**Projet d'agrandissement du lieu d'enfouissement technique (L.E.T)
de Sainte-Sophie — Zone 6**

Étude d'impact sur l'environnement

**Réponses aux questions et commentaires du ministère de
l'Environnement et de la Lutte contre les changements
climatiques — Dossier 3211-23-88**

Questions 4 à 9 et Annexe B – version intégrale

171-02584-00_F03B

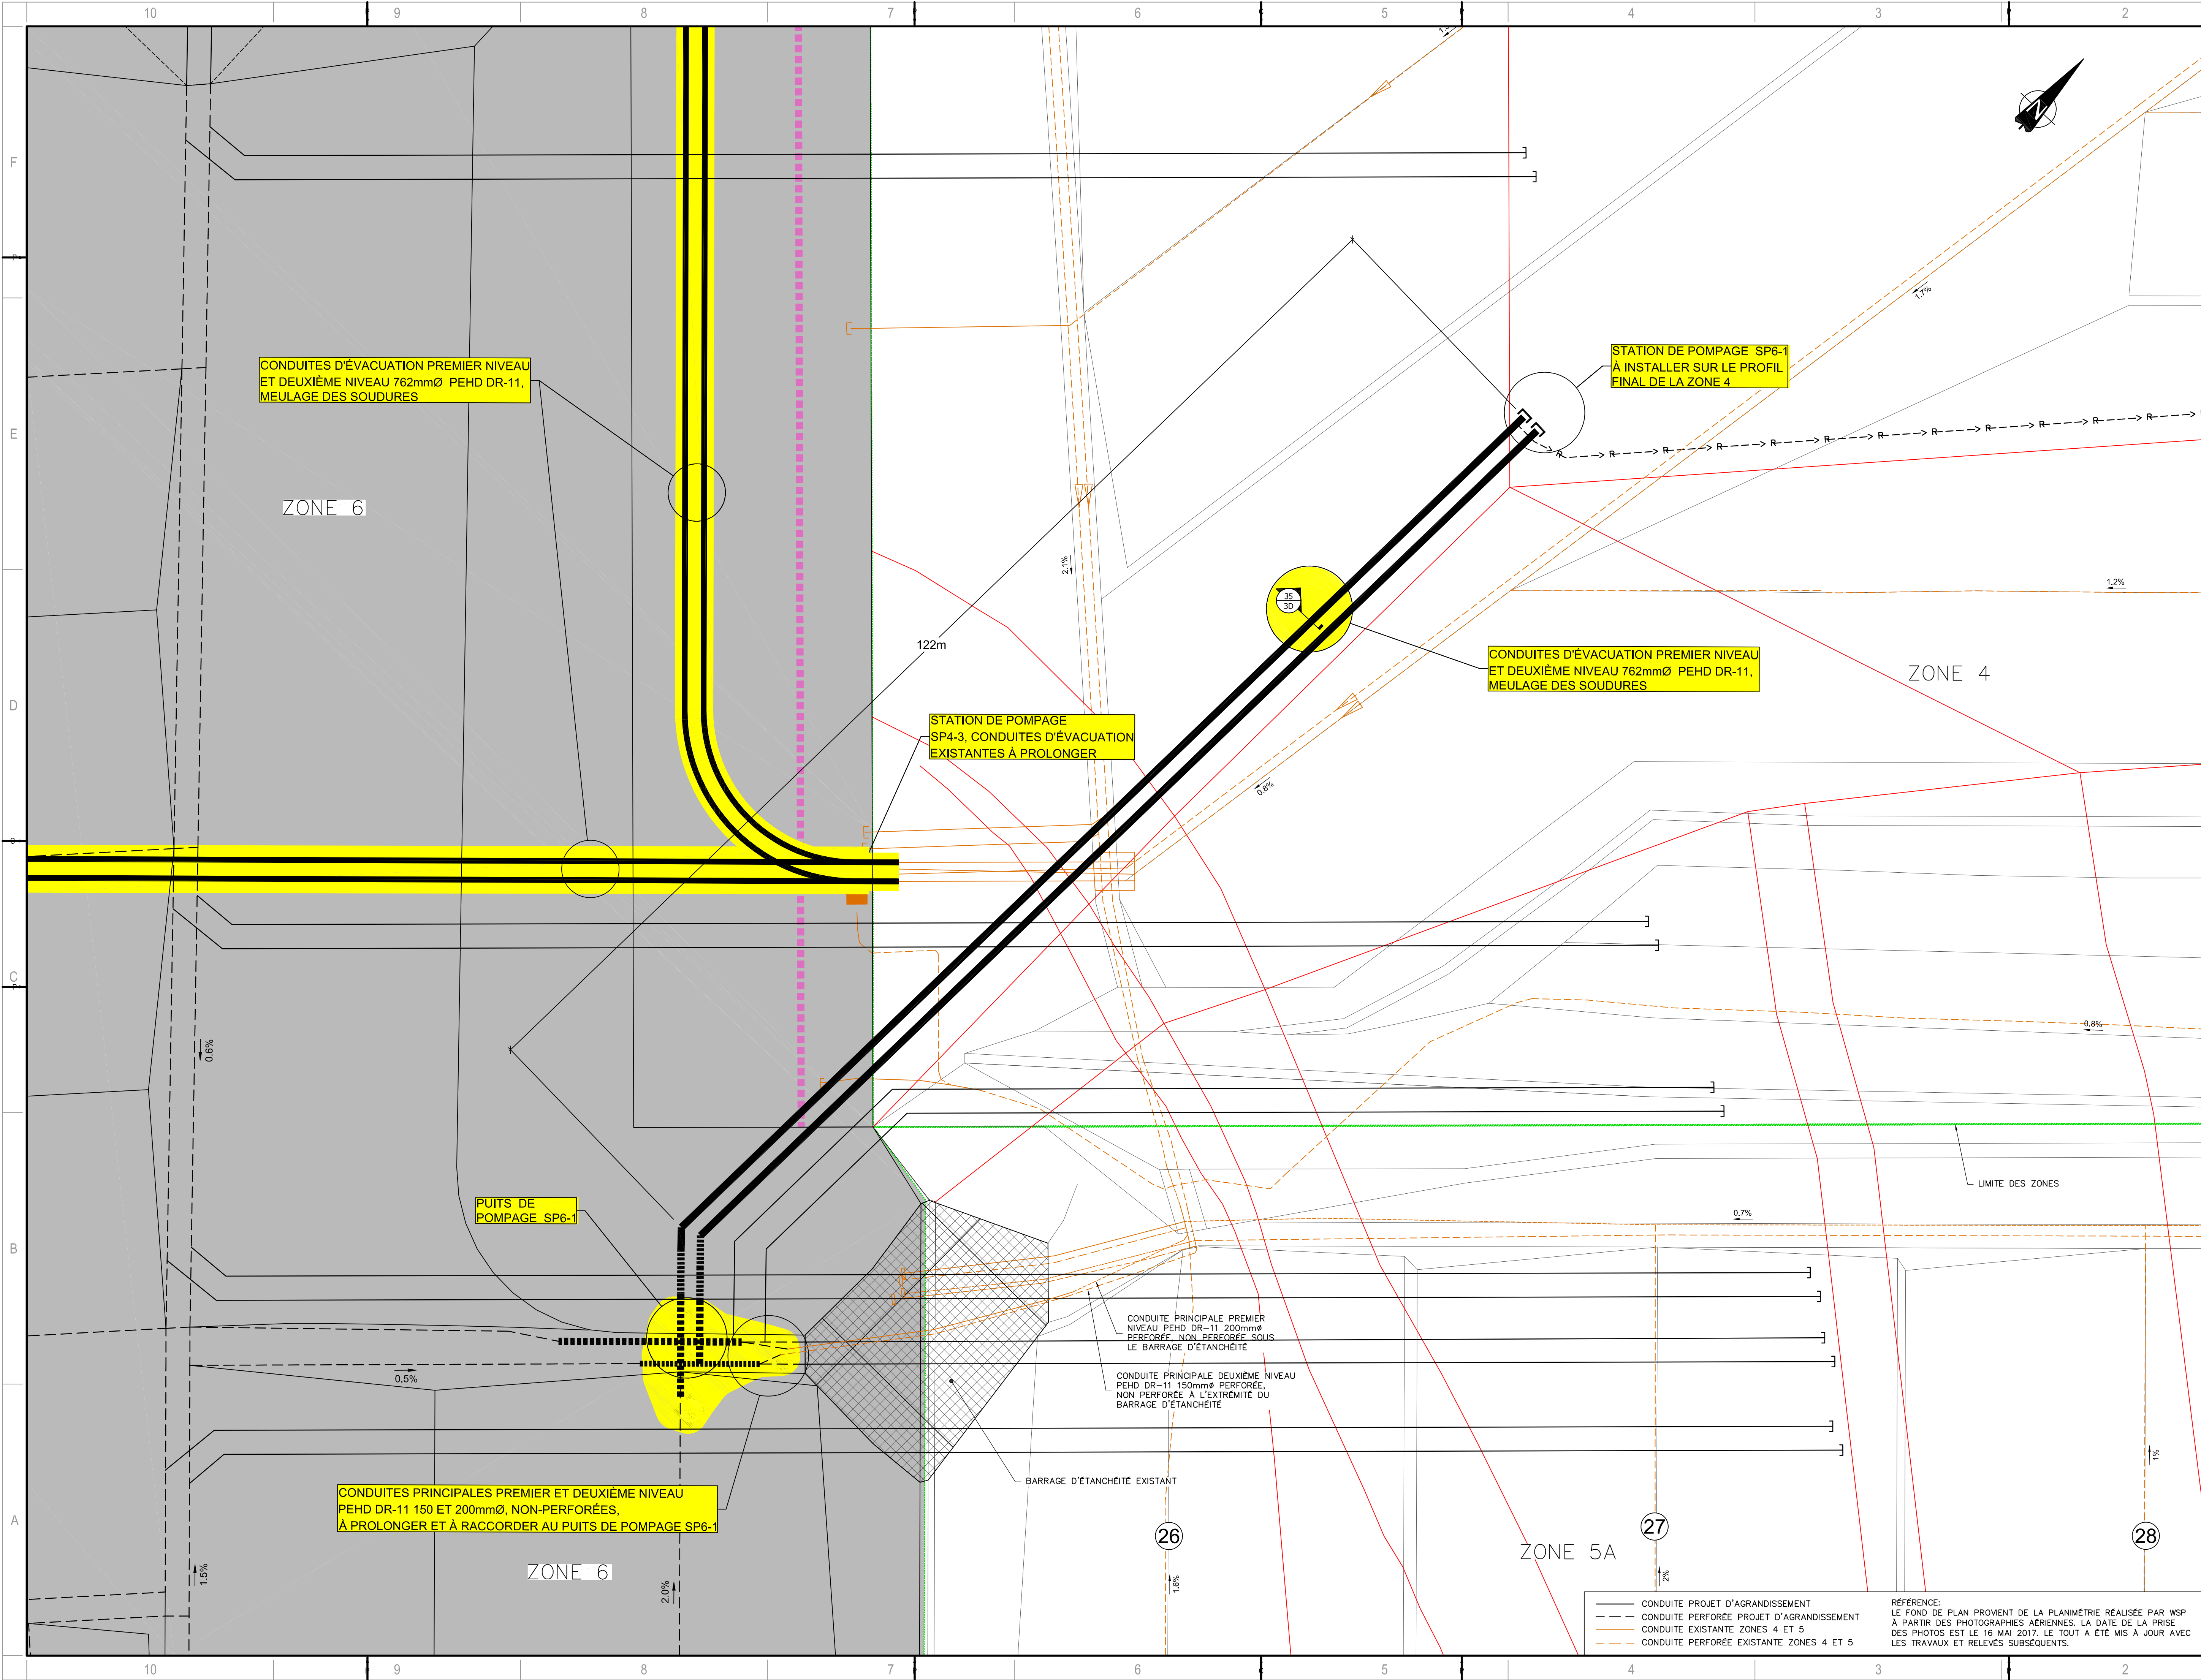
L'initiateur doit énumérer, fournir une description détaillée et localiser sur un plan, tous les éléments techniques (postes de pompage, regards de nettoyage, conduite de refoulement, etc.) associés à l'exploitation des anciennes zones, particulièrement les phases 1B et 2 de la zone 4, qui seront affectés par l'enfouissement de nouvelles matières résiduelles. Ce type d'aménagement « piggyback » constitue un enjeu majeur du projet puisque plusieurs éléments techniques se retrouveront enfouis sous de nouvelles matières résiduelles. Il est donc très important d'assurer la pérennité des installations et équipements nécessaires à l'exploitation de toutes les zones du lieu ainsi qu'après leur fermeture. Quelles sont les moyens et les mesures qu'entend prendre l'initiateur afin de préserver l'intégrité et maintenir opérationnel tous ces éléments qui demeurent essentiels pour l'opération de ces zones tant en période d'exploitation que lors de la postfermeture.

QC-8 *À la section 4.2.6.4 de l'étude d'impact (page 4-21), ainsi qu'à la section 2.7.3 du document volet technique I, il est indiqué que des conduites de nettoyage seront aménagées à l'extrémité de toutes les conduites de collecte de lixiviat. L'aménagement des conduites de collecte de lixiviat est illustré à la figure 4.5 de l'étude d'impact ainsi que sur le plan 171-02584-00_F03 du document volet technique II.*

Selon cet aménagement, certaines conduites de plus de 800 m de longueur (non linéaire) ne seront accessibles que par un accès de nettoyage. Veuillez préciser et décrire la méthodologie et les techniques disponibles, notamment leurs limitations, qui permettront d'assurer le nettoyage des conduites d'une telle dimension.

Le plan 171-02584-00_F03B joint à l'annexe B-1 montre les différents ouvrages impliqués.

Tel qu'illustré au plan 171-02584-00_F03B joint à l'annexe B-1, il est proposé d'installer trois accès de nettoyage au centre de la conduite ayant une longueur approximative de 800 mètres. De cette façon, les distances de nettoyage s'en trouveront réduites de moitié. Les trois accès de nettoyage permettront de nettoyer la conduite dans les deux directions, soit vers le Nord et le Sud, et l'accès du centre permettra de remonter les liquides et résidus pendant les opérations de récurage.

NUMÉRO DU FEUILLET : 171-02584-00_F03C

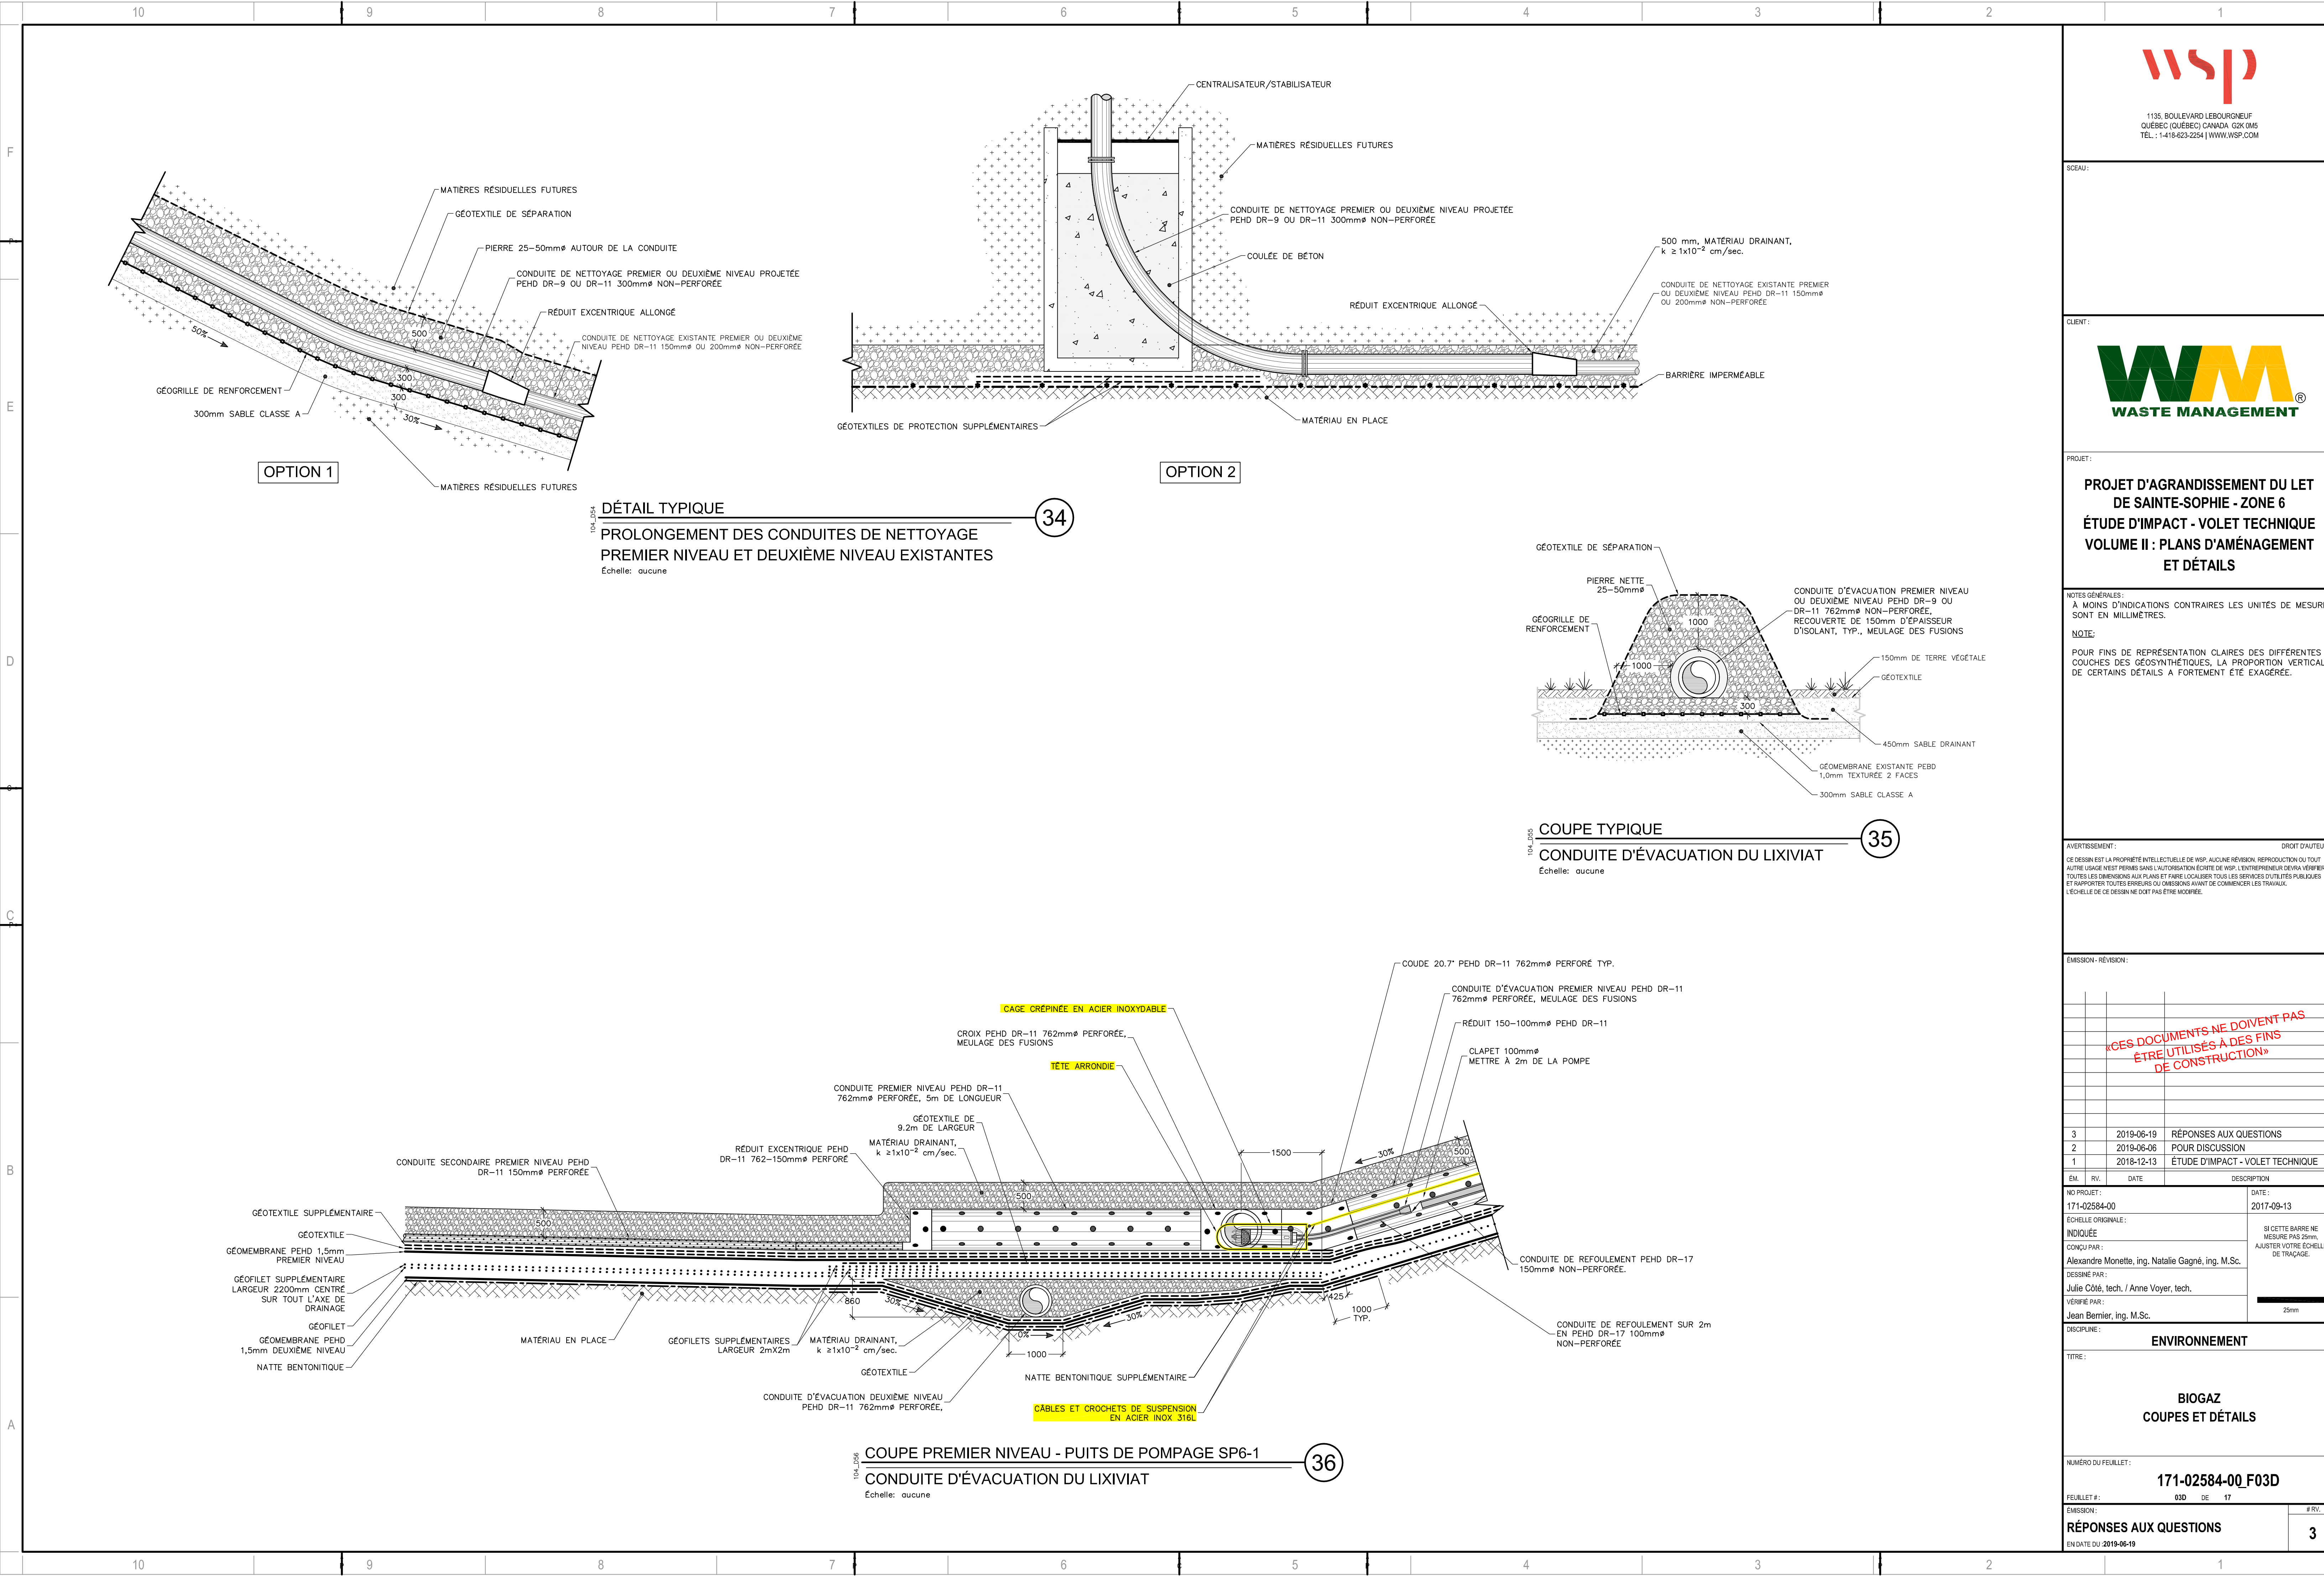
L'emplacement des postes de pompage est présenté à la figure 4.5 de l'étude d'impact ainsi qu'au plan 171-02584-00_F03 du document volet technique II. Sur ces figures, il est aussi indiqué que des modifications sont à prévoir pour la station de pompage SP4-2 selon le même principe que SP6-1. Veuillez fournir des explications détaillées, accompagnées de vues en plan et en coupe, des travaux de réaménagement des postes de pompage qui se retrouveront enfouies sous de nouvelles matières résiduelles. Comme pour les autres éléments techniques affectés par l'aménagement proposé de type « piggyback », comment l'initiateur prévoit assurer le fonctionnement, la stabilité et l'intégrité à long terme des stations de pompage pour lesquelles des éléments (conduites d'évacuation du lixiviât et d'accès au pompe) se retrouveront sur des matières résiduelles enfouies (base instable) et qui ne seront pas accessibles parce que recouverts de nouvelles matières résiduelles sur une grande épaisseur?

QC-10 *Toujours à propos de l'aménagement des stations de pompage, comment l'initiateur prévoit-il relier les conduites de la station SP4-3 vers celles de la future station SP6-1 en tenant compte qu'un talus recouvert d'un système d'imperméabilisation sépare ces deux stations (section E, plan 171-02584-00_F06, document volet technique II)? Est-ce qu'il y a présence d'un écran périphérique d'étanchéité entre ces 2 stations? Si c'est le cas, la description des travaux à faire doit en tenir compte.*

Le plan 171-02584-00_F03C ainsi que les détails 35 et 36 du plan 171-02584-00_F03D joints à l'annexe B-1 illustre le type d'aménagement envisagé pour la station de pompage SP6-1.

Le plan 171-02584-00_F03C ainsi que les détails 35 et 36 du plan 171-02584-00_F03D joints à l'annexe B-1 illustrent le type d'aménagement envisagé pour la station de pompage SP4-3.

Tel qu'illustré au plan 171-02584-00_F03C joint à l'annexe B-1, les puits d'accès de la station de pompage SP4-2 seront rallongés. Les rallonges ne seront pas de longueurs importantes étant donné que ladite station se retrouve au coin Nord-Ouest de la Zone 4 où l'épaisseur de déchets est faible. Les mêmes principes que ceux évoqués précédemment (renforcement de pente, accroissement du diamètre et de la résistance à la compression des conduites, etc.) seront toutefois appliqués. Pour plus d'informations, vous réferez à la réponse de la question 4 ainsi qu'au détail 34 du plan 171-02584-00_F03D joint à l'annexe B-1.

Tel qu'illustré au plan 171-02584-00_F03C joint à l'annexe B-1, les conduites principales acheminant le lixiviat aux puits de pompage existants de la station de pompage SP4-3 se poursuivent également vers l'Ouest. En effet, lors de l'aménagement de la Zone 4 lesdites conduites ont été sorties de la limite d'enfouissement à l'aide d'un barrage d'étanchéité composé de natte et poudre bentonitique. Les conduites seront donc tout simplement rallongées et raccordées, par fusion, au réseau de collecte de la Zone 6 au niveau du point bas, soit au droit de la station de pompage SP6-1. Il y aura donc un lien hydraulique entre les deux zones. Rappelons que l'ingénierie détaillée de ces solutions sera réalisée dans le cadre d'une éventuelle demande d'autorisation.
